**AVIS RELATIF A LA PROTECTION
CONTRE LES EVENTUELS EFFETS NOCIFS ET NUISANCES
PROVOQUES PAR LES RAYONNEMENTS NON IONISANTS
GENERES PAR DES ANTENNES EMETTRICES STATIONNAIRES**

Commune : MONS - Exploitant : TELENET GROUP

Référence exploitant : HT1838D

Rapport n° 1129 / 2023

Figure 1 : Vue en plan des lieux de séjour et des points de contrôle

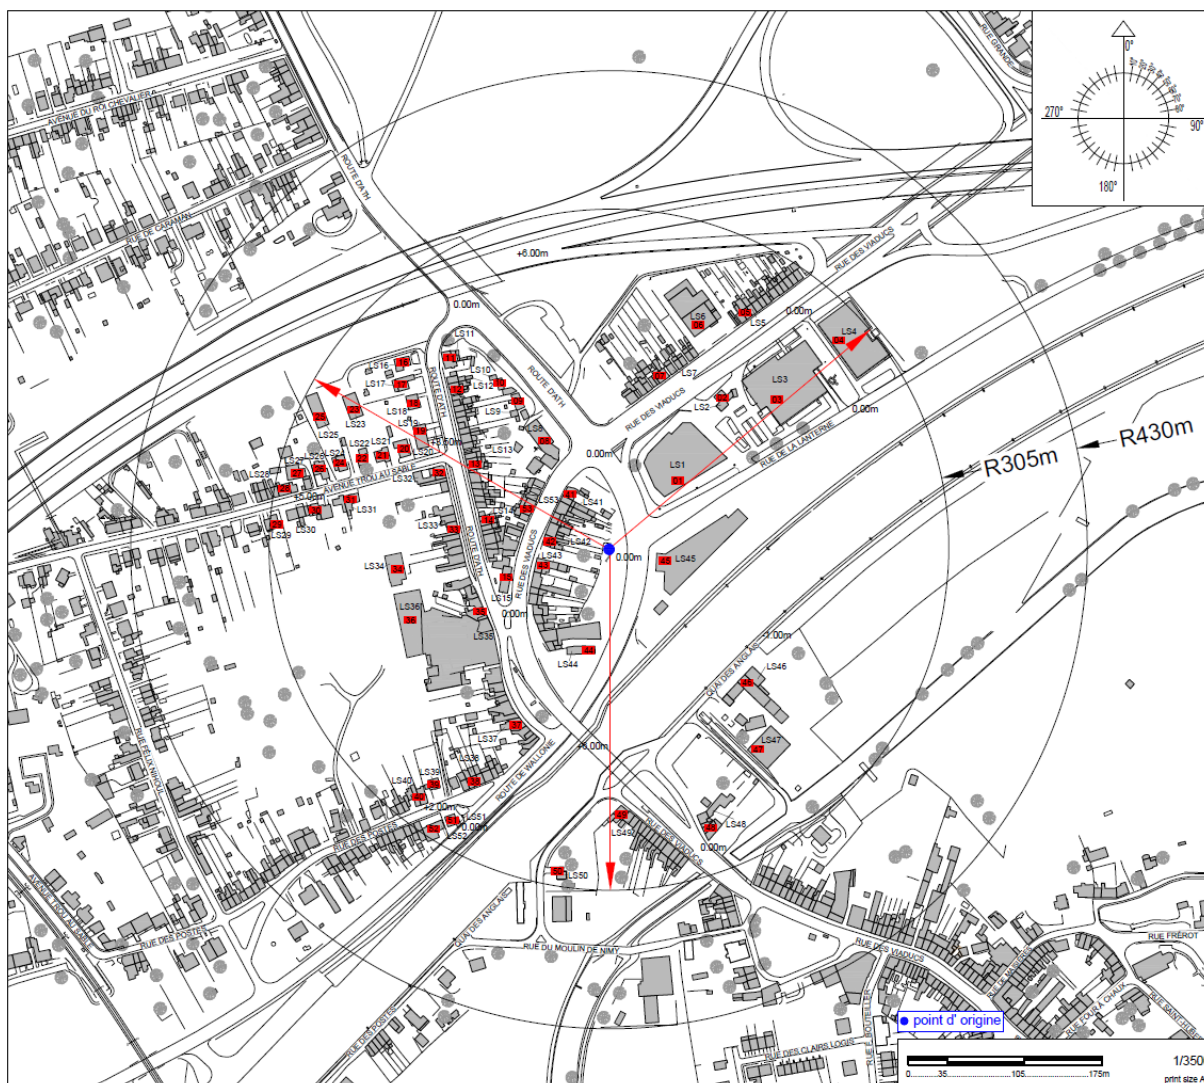
Les fréquences d'émission, la puissance rayonnée par chacune des antennes et leur gain permettent de déterminer le rayon de la zone à analyser. Tout dépassement de la limite par installation est exclu en dehors de cette zone. Le tableau 2 reprend les 35 LS² pour lesquels l'indice d'exposition est le plus élevé. Les différentes colonnes indiquent :

- le numéro du point de contrôle repris sur un des plans de la figure 1;
- le numéro du LS dans lequel se trouve le point de contrôle de la 1^{ère} colonne ;
- l'atténuation d'obstacle prise en compte pour le calcul de l'indice d'exposition dans le LS ;
- le résultat du calcul de l'indice d'exposition.

En ce qui concerne les antennes de l'installation mentionnées dans le tableau 1, la distance maximale à laquelle la limite pourrait être atteinte, à l'extérieur, est égale à 109,4 m. S'il n'y a pas de LS à une distance inférieure, les antennes respectent forcément la limite d'immission.

Dans le cas des LS situés à l'intérieur des bâtiments, une atténuation d'obstacle est prise en compte et il en résulte que la distance maximale à laquelle la limite pourrait être atteinte se réduit à 77,5 m.

Figure 2 : Vue en plan des installations d'antennes dans un rayon de 300 mètres autour de l'installation faisant l'objet de la demande d'avis

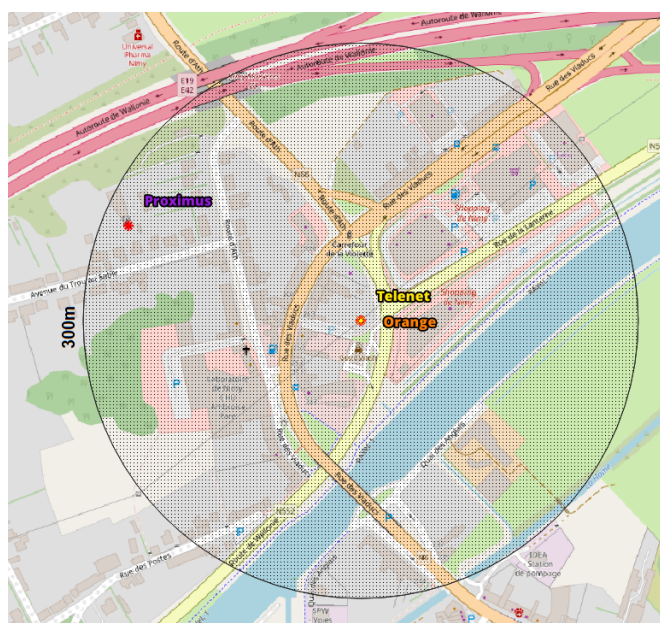
Le plan en projection verticale de la figure 2 indique la localisation des antennes actives éventuelles visées par le décret et situées dans un rayon de 300 mètres autour de l'installation référencée dans le paragraphe 2. Les données de localisation de ces antennes et les avis correspondant sont accessibles via le cadastre en ligne des antennes émettrices stationnaires⁶.

Compte tenu du nombre d'installations localisées dans la figure 2, il apparaît que l'intensité du rayonnement électromagnétique généré, dans les lieux de séjour situés à proximité de l'installation référencée dans le paragraphe 2, par l'ensemble des antennes émettrices stationnaires de l'ensemble des exploitants du même site d'antennes émettrices stationnaires respecte la limite fixée à l'article 4, § 2 du décret.
